1. Objet de la modification

Installation instruction CoxDens Flex

Ancienne version Pression : 200 Pa	Nouvelle version Pression : 5000 Pa
 G000442	 G000443

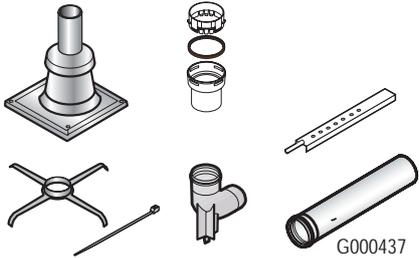
Le système de fixation aux conduits flexibles a été amélioré et simplifié : il comprend un nouvel anneau de montage et un nouveau joint. L'anneau métallique utilisé précédemment est supprimé.

Ce nouveau système de fixation est certifié pour une tenue à une pression jusqu'à 5000 Pa (niveau H1) - l'ancien système avait une tenue à 200 Pa.
